**M 3089/04**

## LETOKELPOISUUSMÄÄRÄYS

AIRWORTHINESS DIRECTIVE

### **REVO. Vakaimien kiinnityskorvakkeiden tarkastus.**

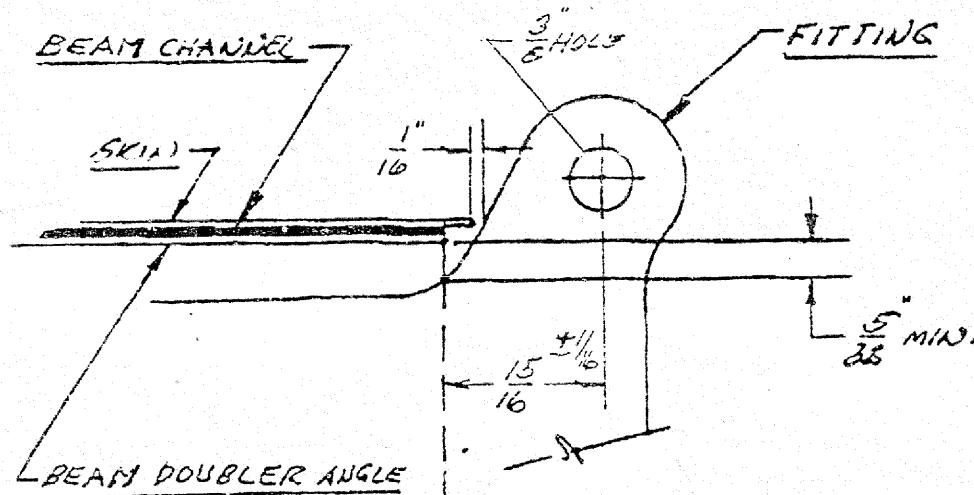
Description: A recent incident involving failure of the attachment fitting of the left-hand horizontal stabilizer to the vertical fin has shown that a cause for initiation of a crack in the fitting can exist. The area in question is shown below.

The fitting in the area of its attachment to the horizontal stabilizer rear beam may be initially inspected by raising the elevator and determining the distance between the fitting and the flanges of the beam doubler angle, and any contact of the fitting with the skin. (See below). Both left and right stabilizer halves, top and bottom, must be checked.

The shank of a 5/32 drill bit may be used to check the gap.

1. If the gap is at least 5/32", and the stabilizer skin is not contacting the fitting, no further action is necessary.
2. If the gap is at least 5/32", but the skin has less than 1/16" clearance, simply trim off the skin edge to provide at least 1/16" clearance.
3. If the gap is less than 5/32", at any fitting, it will be necessary to remove the fitting in order to properly inspect it. This entails removal of the horizontal tail half from the airplane. (A guide to this procedure is in the appendix to this Bulletin.)

With the fitting removed, inspect its forward face for evidence of actual contact with the stabilizer beam or any adjacent structure. If contact has been present, the fitting will show signs of fretting or possibly the start of a crack. Removal of paint (by light sanding) will be necessary for this inspection. Inspect the area with a magnifying glass. Dye checking, per MIL-I-6866B or equivalent, is also recommended. If cracks, fretting, or corrosion are present, the fitting must be replaced with a new 2-2200-21 fitting.

Before installing any new fitting, trim the end of the stabilizer beam doubler flange and bend radius area to provide positive clearance for the fitting. Also, use brush Alodine and primer on all areas where metal has been removed before re-assembly and re-installation of the horizontal tail. Check these before riveting the fitting in place.

When installing a new fitting, center the fitting midway between the upper and lower beam and doubler flanges, with the 3/8" bolt hole 15/16" (+-. 1/16") inboard of the beam end.
